## Demande d'autorisation environnementale au titre des ICPE

### Création d'une unité d'extraction de liquides alimentaires végétaux

NOTE EN REPONSE A L'AVIS DE LA MRAE

**Note en réponse à la contribution à l'avis de la MRAE  
Projet Atelier INOVé**

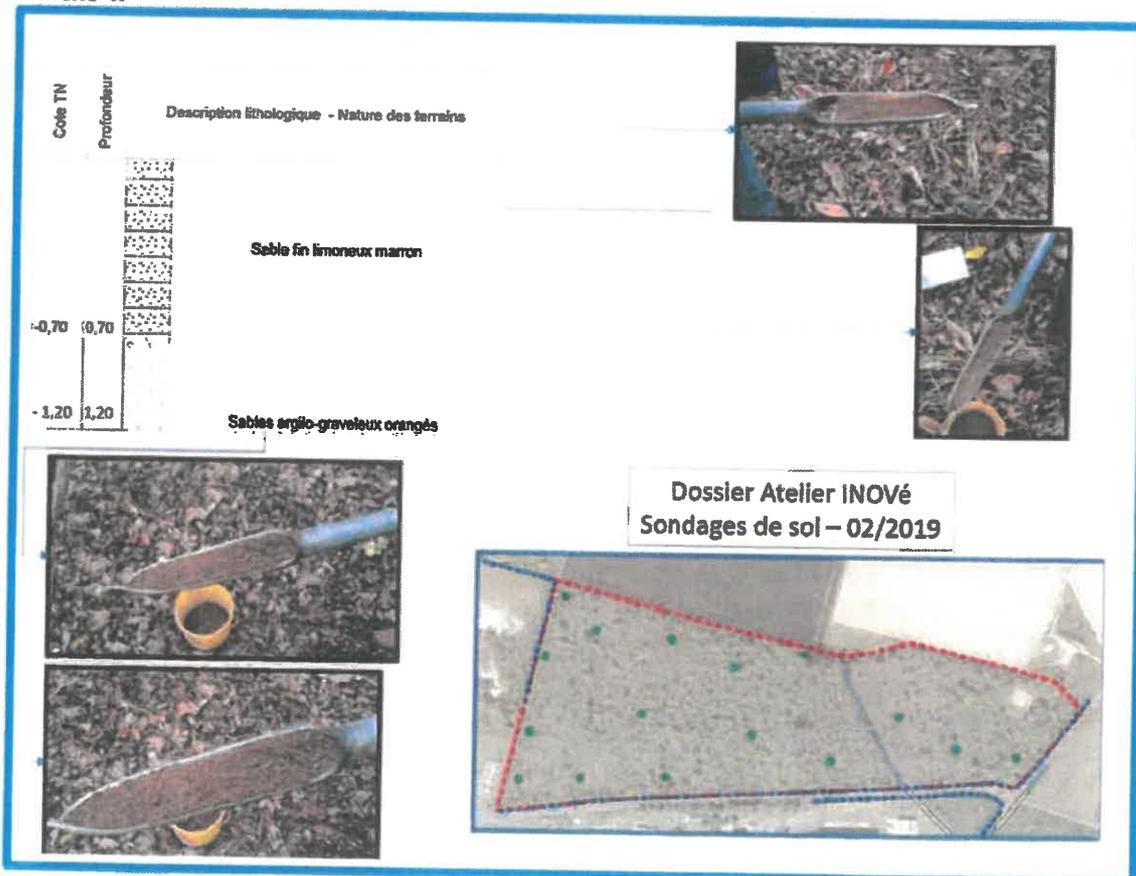
- 2- La Mission Régionale d'Autorité Environnementale préconise qu'une analyse des sols et de la végétation aux alentours du fossé non permanent qui traverse la parcelle en vue de le caractériser ou non comme une zone humide

Le recensement des espèces végétales présentes dans la zone et notamment de part et d'autres du cours d'eau (extrait ci-dessous)

« Critère végétation hygrophile

La zone d'étude abrite un boisement mixte de feuillus, principalement le Chêne pédonculé (*Quercus petraea*), le Châtaignier (*Castanea sativa*) et le Robinier faux-acacia (*Robinia pseudoacacia*). L'espace central et l'est sont principalement dominés par le Chêne pédonculé, tandis que le Robinier faux-acacia est dominant sur le secteur ouest. Cette co-dominance est bien visible sur la photo aérienne du fait des houpiers bien vert du chêne et du châtaignier qui contrastent avec le feuillage plus aéré du robinier. Les sous-bois sont diversifiés, dominés principalement par les graminées (de même que le cheminement transversal) comme la Houlique molle (*Holcus mollis*) ou la Canche flexueuse (*Deschampsia flexuosa*). Le site est traversé par un cours d'eau issu d'écoulements canalisés en amont de la zone étudiée. Le cours d'eau est relativement encaissé et rectiligne, bordé par une végétation buissonnante de fourrés de jeunes robiniers et d'un ourlet d'orties et de ronces.

❑ Aucune végétation de zone humide ou espèce végétale caractéristique de zone humide listée dans l'arrêté du 1er octobre 2009 ne présente de recouvrement supérieur à 50%. »

Forage F2

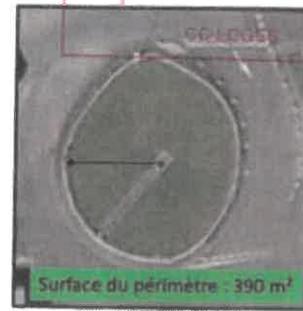
- 4- La Mission Régionale d'Autorité Environnementale préconise que l'inventaire des captages d'alimentation en eau potable soit complété dans le dossier par la présence des deux forages exploités par la laiterie de Saint-Denis de l'Hôtel et qui seront utilisés par le projet. Le dossier mentionne les périmètres de protection rapproché et éloigné de ces ouvrages ainsi que les mesures de protection prévues vis-à-vis de ces forages.**

Suite à la création du second forage en 2013, un hydrogéologue a émis en juillet 2015 un avis relatif à la protection des forages. Dans le cadre de cet avis, des préconisations ont été notifiées quant à la protection de ces installations. Elles comprennent notamment :

- les périmètres de protection sanitaire : Pour le forage F2, un périmètre de protection sanitaire de 440 m<sup>2</sup> et de 21 m de côté entrée sur le forage a été préconisé. Ce périmètre est matérialisé par une clôture rigide en acier galvanisé soudé de 2 m de hauteur et d'un portail de hauteur similaire fermé à clé. L'ensemble de ces préconisations a été mis en œuvre. L'hydrogéologue concluait que la superficie de ce périmètre est suffisante au regard du caractère captif de la nappe et de la très bonne protection hors sol de la tête de forage (dalle et regard béton étanche avec capot de fermeture à bords recouvrant et alarme contacteur d'ouverture). Pour le forage F1, ce dernier est situé au milieu d'un rond-point interne de 22 m de diamètre. Une clôture et une pyramide de verre protègent l'installation. Il est fermé par capot boulonné étanche. Situé au centre du périmètre grillagé, ce forage est à une distance du grillage similaire au périmètre de protection F2.

Les illustrations ci-après rendent compte de l'implantation des forages et des protections en place.
